DODATEK Č. 1

**„Návštěvnícké středisko NPP Hodonínská Důbrava – Dům přírody Hodonínské
Důbravy – expozice“**

ZMĚNOVÝ LIST

číslo: ZL č. 01

Řez 1:10

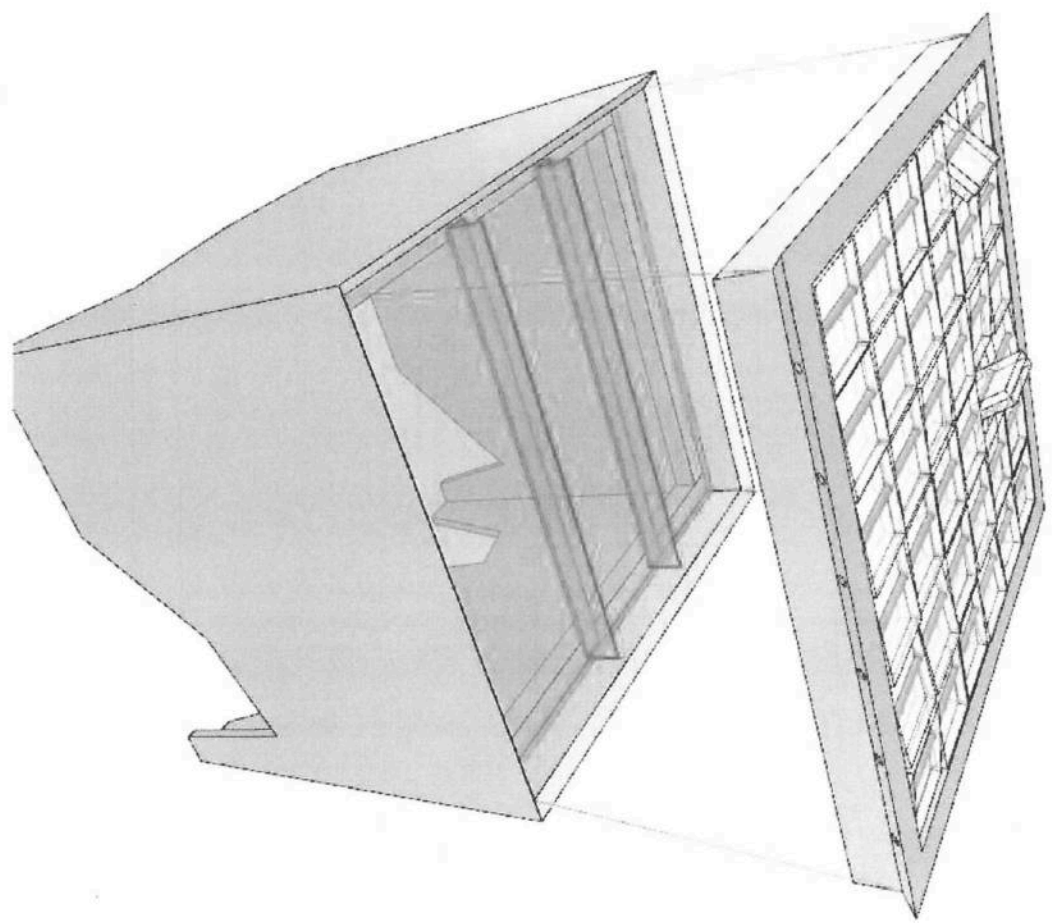
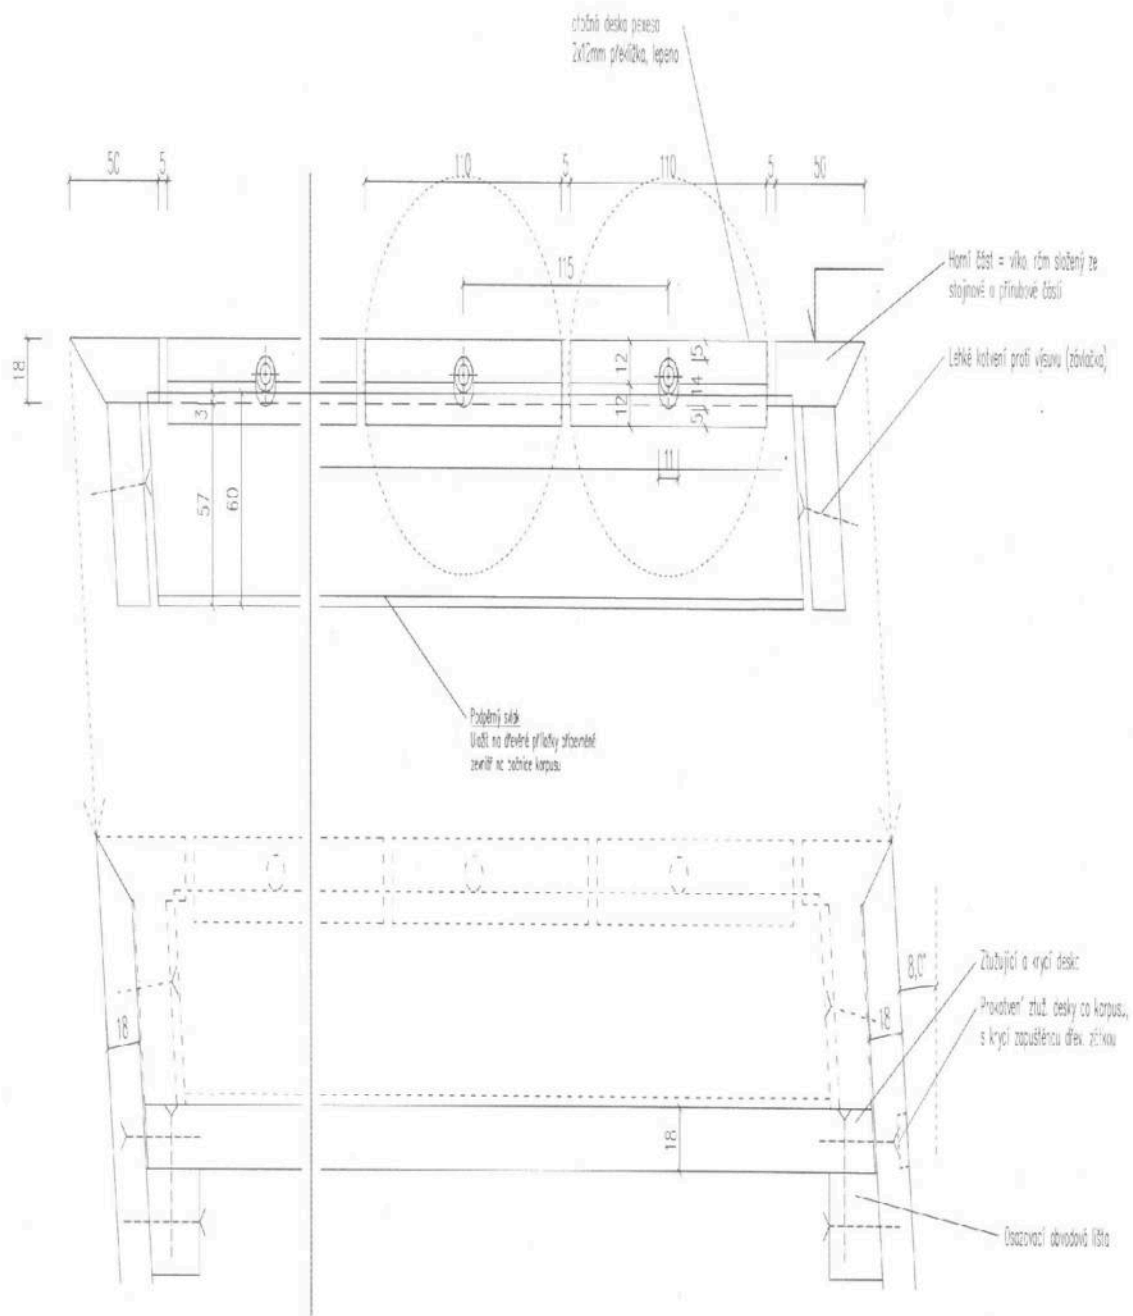
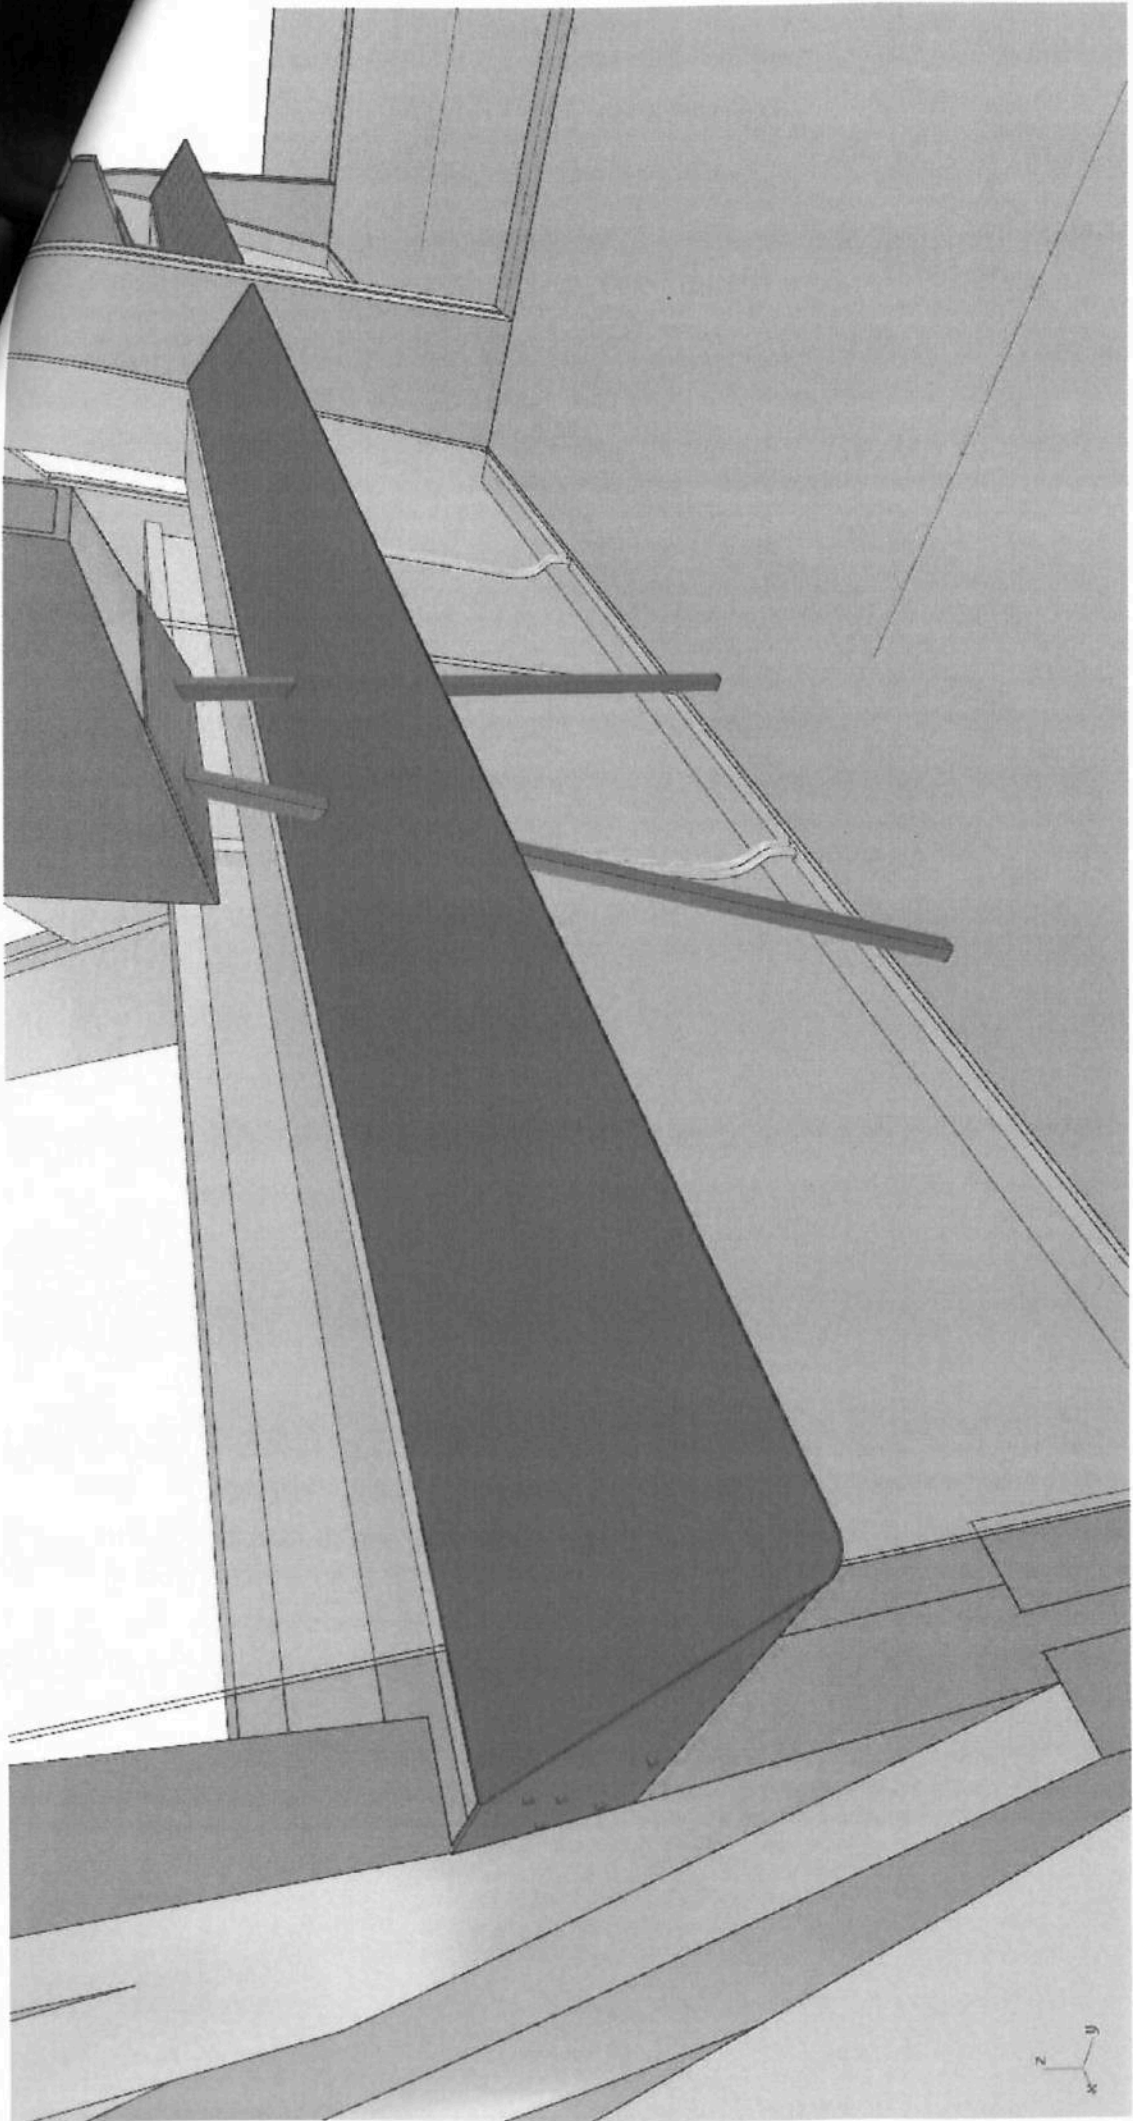
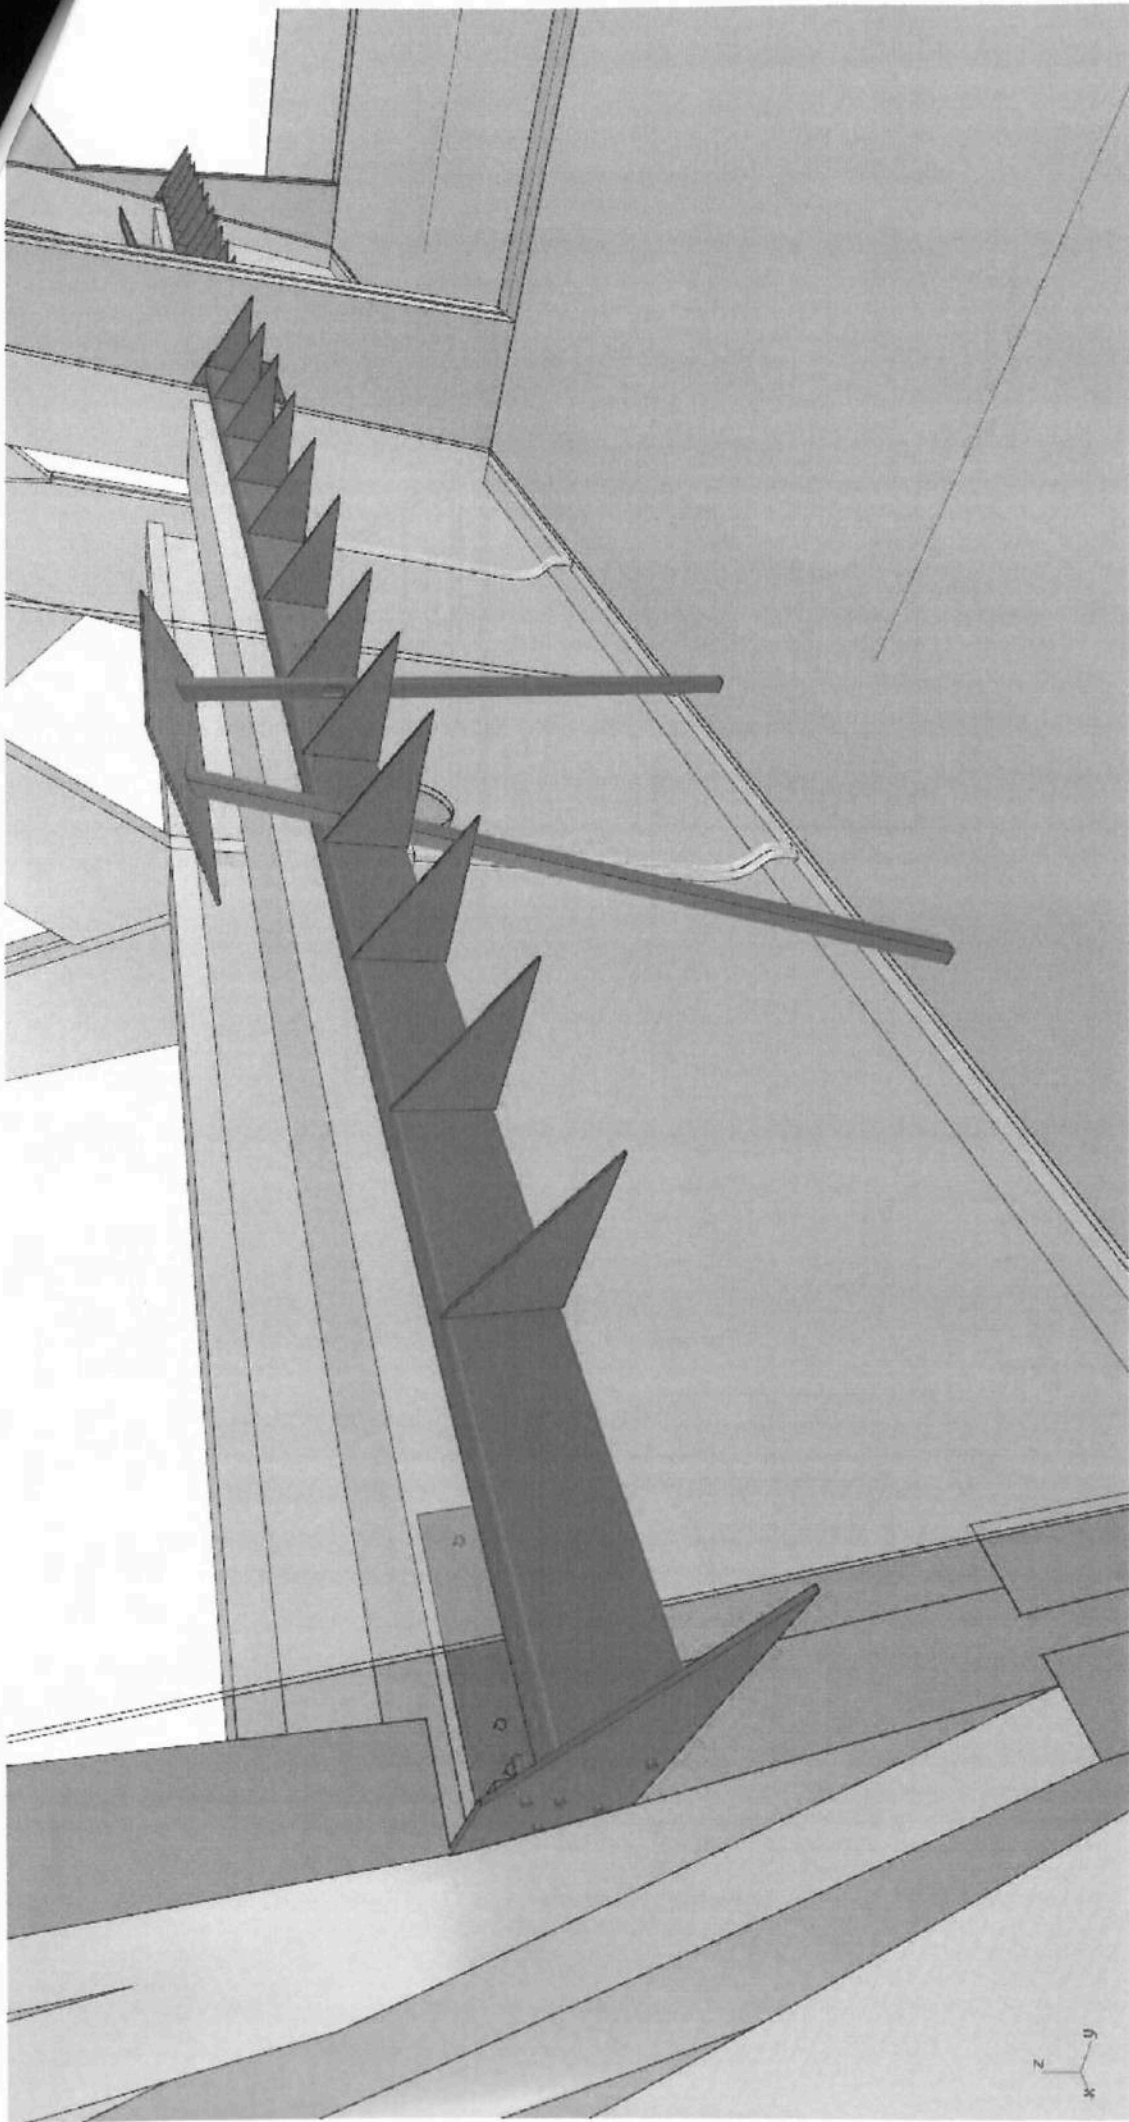
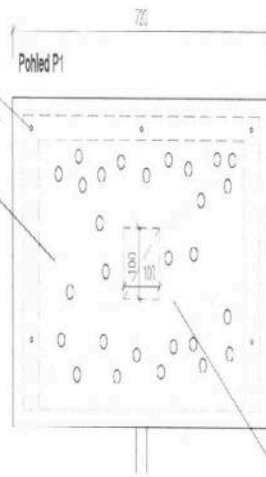
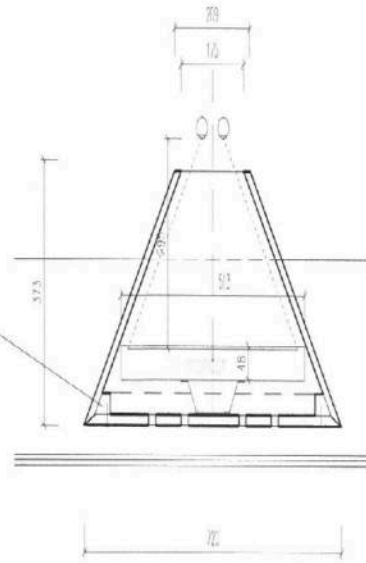
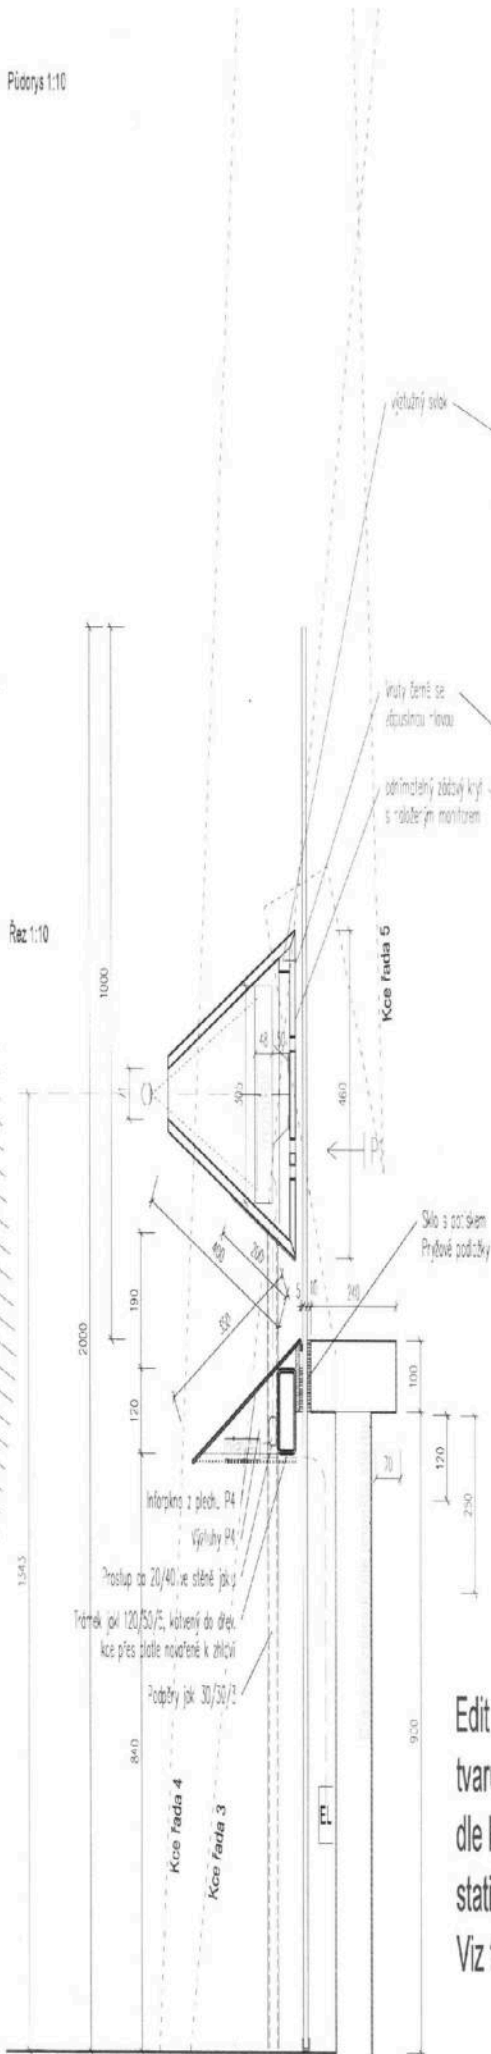
- 6) **Exponát sklopáno** - Z důvodu dopřesnění detailu konstrukce zábradlové hlavy (stavební část), která přečnává stěnu zábradlí o 70mm, se ztížily nároky na detail provedení kotvení exponátu = příprava prvků by byla náročnější než se předpokládalo kvůli členitému podkladu. Viz příloha- SKLOPANO

- 6) **Exponát sklopano** - Koncepce kotvení byla v rámci AD přepracována do jednodušší formy s kotvením informačního pultu do sloupů konstrukce stavby namísto do zábradlí. S tím se upravil způsob vynesení skleněných panelů, ty jsou uloženy na podlahu a o zábradlí se jen opírají. Současně se snížila horní hrana skel o 0,5m, aby se eliminovala pohledová kolize s exponátem E.11 Ptakolet, což je autorské dílo vznikající v průběhu realizace expozice a jeho aktuální navrhované řešení vyžaduje více volného průhledu. Výška skleněných tabulí dle PD je 1,7m, aktuální navrhovaná v. skla je 2,0m, tj. 18% navíc, tj.

6/ Exponát Sklopano - Z důvodu omezeného časového prostoru pro zpracování projektu resp. souběhu zpracování dokumentace stavby a dokumentace expozice a teprve následného zpracování dílenské dokumentace stavby se původně navržené kotvení skla k dřevěné konstrukci stavby ukázalo jako problematické. Proto bylo navrženo jiné kotvení exponátu, za použití větších skel. GP (AD) doporučuje změnu schválit.
